改善箇所説明図

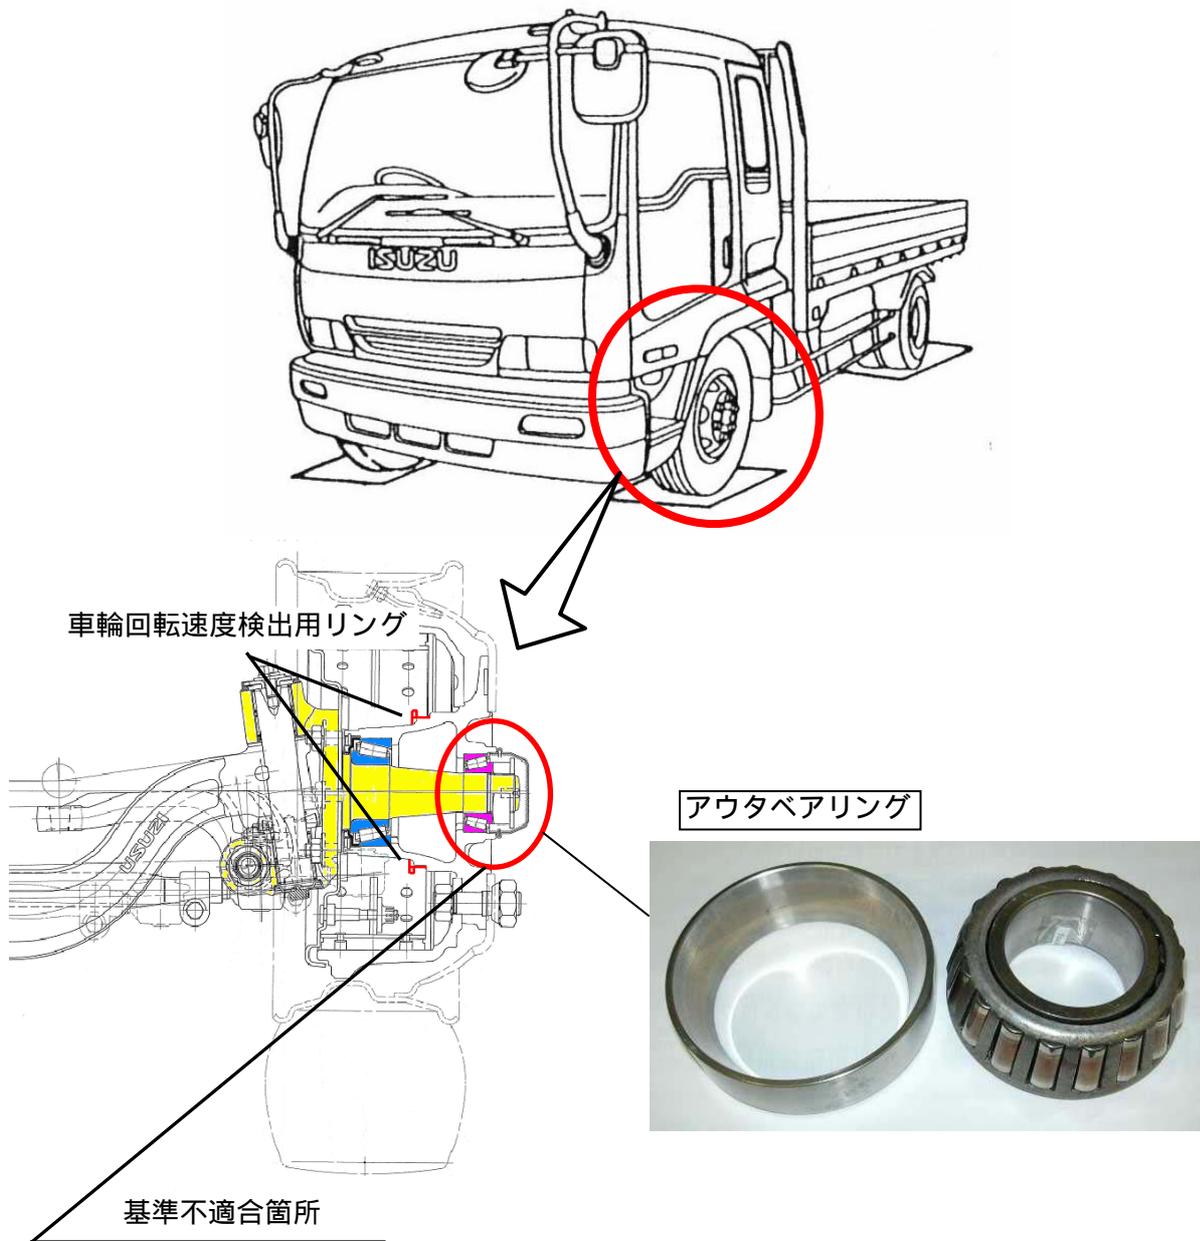
ABS付き車両において、車輪回転速度検出用リングをフロントハブへ取り付ける工程で傷が付いた治具を使用したため、フロントハブアウトバベアリングのレース部に傷を付けたものがある。そのため、そのままの状態で使用を続けると、異音及びガタが発生し、アウトバベアリングが焼き付き、最悪の場合、車両火災又は脱輪に至るおそれがある。

改善の内容：全車両、アウトバベアリングの交換有無を確認し、アウトバベアリングを交換していない場合は点検を行い、異常があれば良品と交換する。

識別：助手席側ドアストライカ下部に黄色ペイントを塗布する。
